福島第一原子力発電所 特定原子力施設に係る実施計画変更比較表（目次）

福島第一原子力発電所 特定原子力施設に係る実施計画変更比較表（第II章 2.48 放射性物質分析・研究施設 第2棟）

福島第一原子力発電所 特定原子力施設に係る実施計画変更比較表（第III章第3編 2.2 線量評価）

図2.2.2-2 敷地境界線上の最大実効線量評価地点

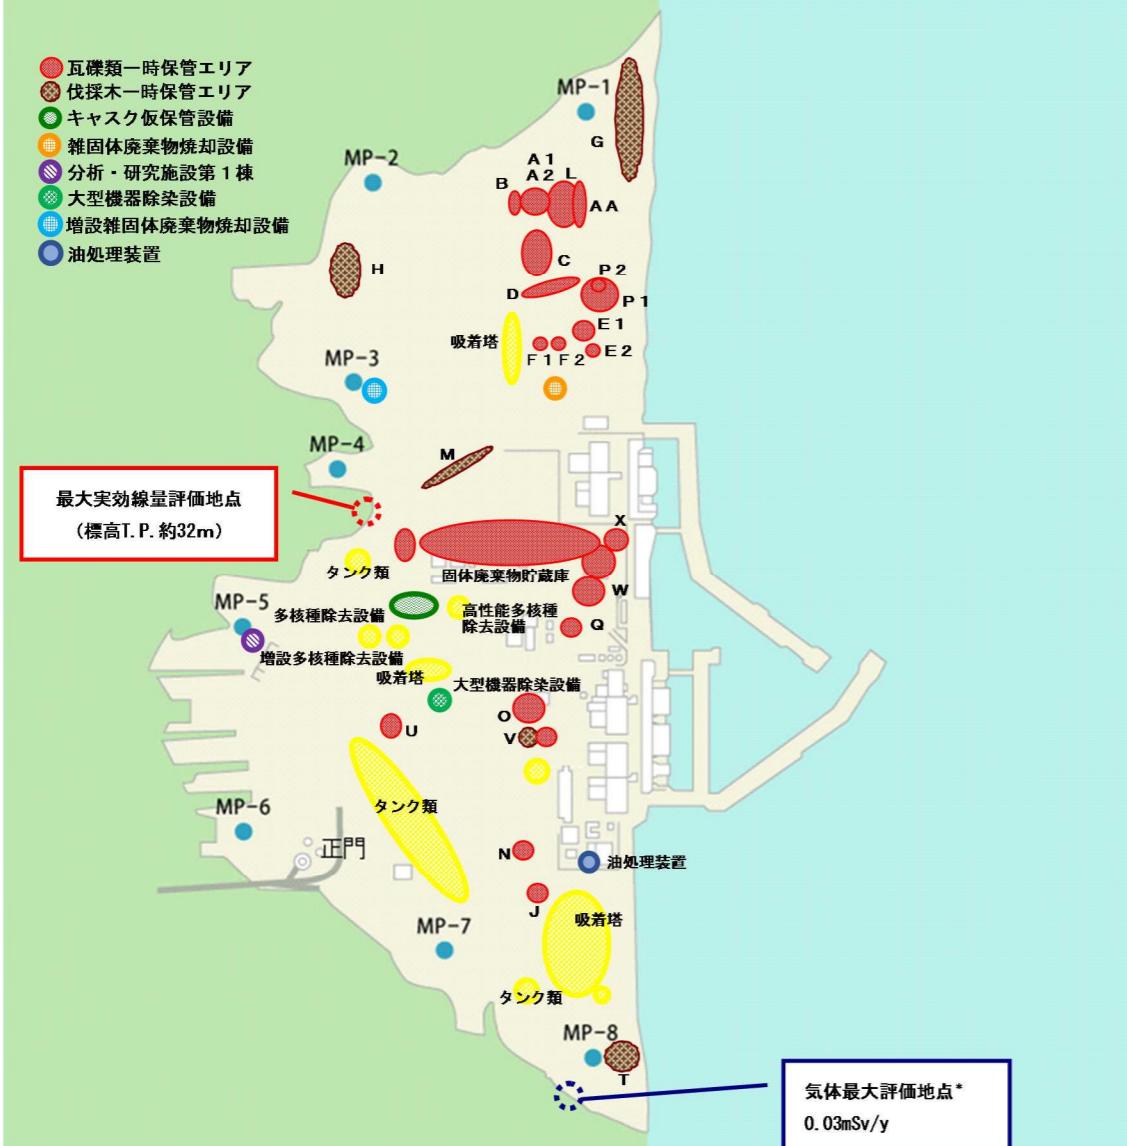
変更前	変更後	変更理由
 <p>最大実効線量評価地点 (標高T.P.約32m)</p> <p>気体最大評価地点* 0.03mSv/y</p> <ul style="list-style-type: none"> ● 瓦礫類一時保管エリア ● 伐採木一時保管エリア ● キャスク仮保管設備 ● 雜固体廃棄物焼却設備 ● 分析・研究施設第1棟 ● 大型機器除染設備 ● 増設雑固体廃棄物焼却設備 ● 油処理装置 	 <p>最大実効線量評価地点 (標高T.P.約32m)</p> <p>気体最大評価地点* 0.03mSv/y</p> <ul style="list-style-type: none"> ● 瓦礫類一時保管エリア ● 伐採木一時保管エリア ● キャスク仮保管設備 ● 雜固体廃棄物焼却設備 ● 分析・研究施設第1棟 ● 大型機器除染設備 ● 増設雑固体廃棄物焼却設備 ● 油処理装置 ● 分析・研究施設第2棟 	<p>放射性物質・分析施設 第2棟の設置に伴う 追加</p>
